# **Verbandsgemeinde Gerolstein**

# Flächennutzungsplan-Teilfortschreibung Windenergie

- Stellungnahmen im Rahmen der frühzeitigen Beteiligung der Öffentlichkeit gem. § 3 (1) BauGB

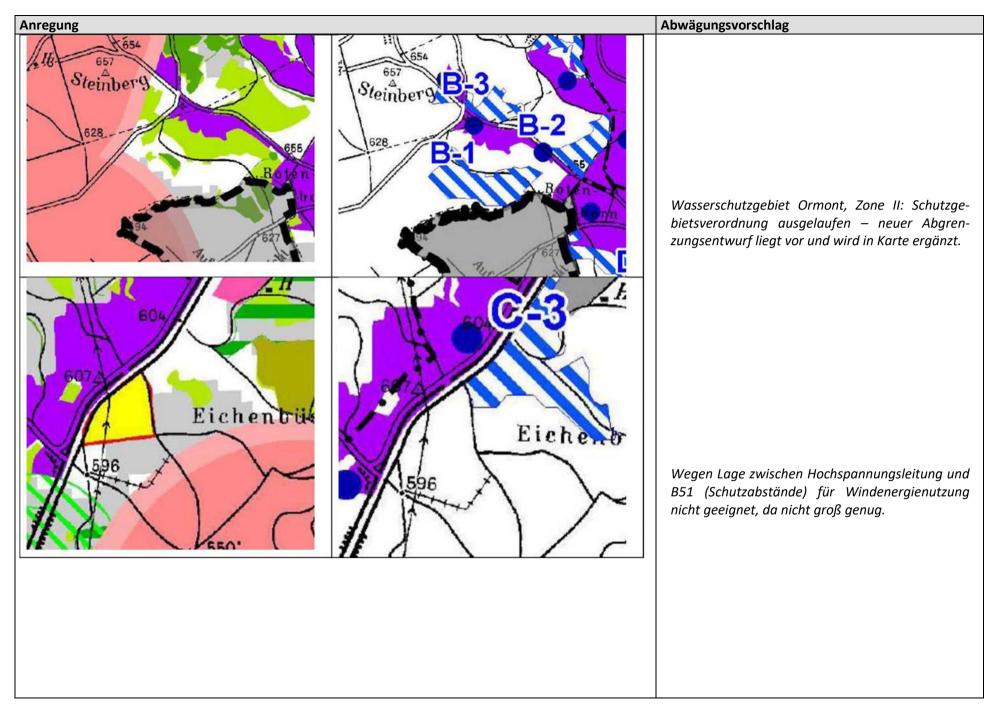
#### Fehlerhafte Übernahme der potenziellen Eignungsflächen aus der Restriktionsanalyse:

Vergleicht man die Karte 1 - Restriktionsanalyse mit der Karte 2- Potenzielle Eignungsflächen, so ist zu erkennen, dass die Abgrenzungen der potenziellen Eignungsflächen in manchen Bereichen nicht der freibleibenden Fläche aus der Restriktionsanalyse entsprechen und dass manche kleinere Flächen aus nicht erklärten Gründen erst gar nicht als potenzielle Eignungsflächen übernommen wurden. Beispiele hierfür sind nachfolgend ausgeführt:

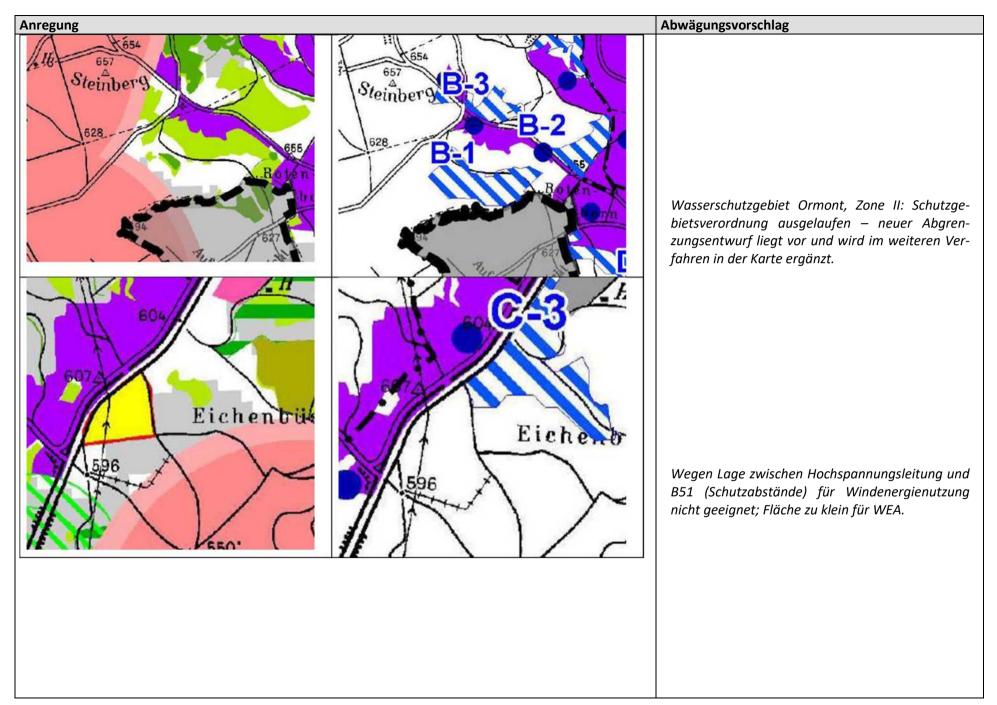
#### Fehlerhafte Übernahme der potenziellen Eignungsflächen aus der Restriktionsanalyse:

Vergleicht man die Karte 1 - Restriktionsanalyse mit der Karte 2- Potenzielle Eignungsflächen, so ist zu erkennen, dass die Abgrenzungen der potenziellen Eignungsflächen in manchen Bereichen nicht der freibleibenden Fläche aus der Restriktionsanalyse entsprechen und dass manche kleinere Flächen aus nicht erklärten Gründen erst gar nicht als potenzielle Eignungsflächen übernommen wurden. Beispiele hierfür sind nachfolgend ausgeführt:
